## SCI NINE

### ***Construction de huit villas et réaménagement du cours d'eau de la Suane sur la commune de Grimaud (83)***

**REPONSE A L'AVIS DE L'AUTORITE ENVIRONNEMENTALE**

*Décembre 2021*

**Figure 1 – Passage actuel au niveau de l'allée romantique**

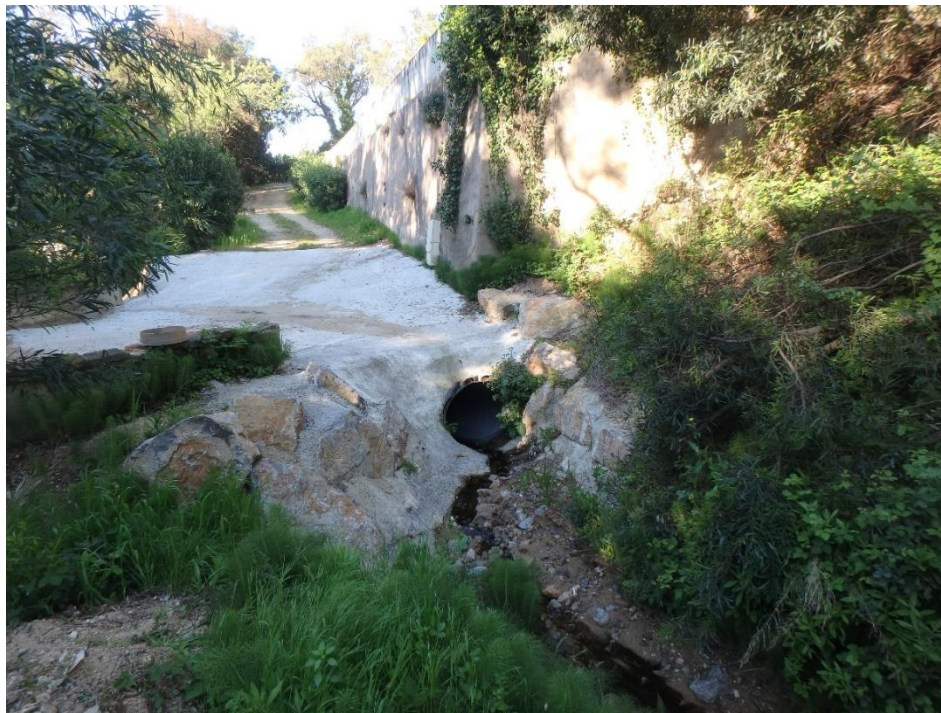
*« La MRAe recommande de justifier le choix de l'occurrence retenue pour dimensionner l'ouvrage de franchissement de l'allée Romantique, en précisant notamment les impacts sur l'aval hydraulique, les personnes et les biens. La MRAe recommande également de compléter le dossier par les modalités d'entretien des ouvrages sur la Suane. »*

Le remplacement de l'ouvrage hydraulique actuel (buse phi 1000 illustrée par la photo ci-dessous) qui permet le franchissement de la Suane par l'Allée Romantique, par un ouvrage cadre de 2 m de largeur par 1,15m de hauteur, permettra d'utiliser la pleine capacité de section du lit de la Suane.

Il est préférable de ne pas élargir le fond du lit par rapport au profil « équilibre » en amont pour éviter le dépôt dans le cadre. Par ailleurs, afin de ne pas augmenter la cote de la route (et donc éventuellement l'aléa pour les fortes crues) et de maintenir le fil d'eau amont, la hauteur de 1,15 m correspond à la hauteur maximale disponible en conservant une épaisseur de 30 cm entre le tablier et le revêtement de la route.

**Figure 4 – Localisation des arbres gîtes potentiels**

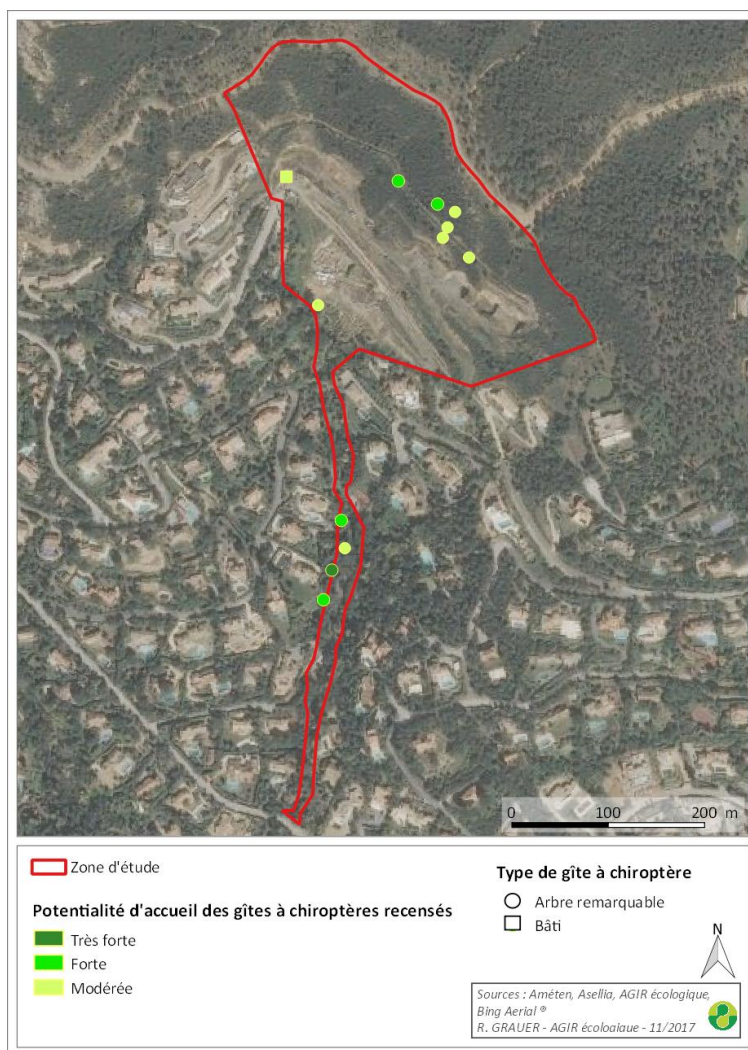
« La MRAe recommande de compléter la quantification des impacts bruts sur les chiroptères (nombre d'arbres gîtes abattus et d'individus détruits ou dérangés) et de réévaluer ces incidences. »

Au total, 11 arbres gîtes potentiels ont été répertoriés.

Ces arbres gîtes ne seront pas abattus. En effet, les quelques abattages éventuellement nécessaires sont davantage localisés au niveau de l’allée romantique en fond de vallon.

L’impact est estimé comme faible à modéré car les quelques coupes d’arbres prévues sont très localisées et ne concernent que quelques spécimens afin de permettre le passage d’engins. Le caractère boisé du vallon ne sera donc pas remis en cause et cela n’entravera pas son rôle de zone de transit et de chasse. De plus, les abattages ne cibleront pas les arbres gîtes identifiés comme potentiels.
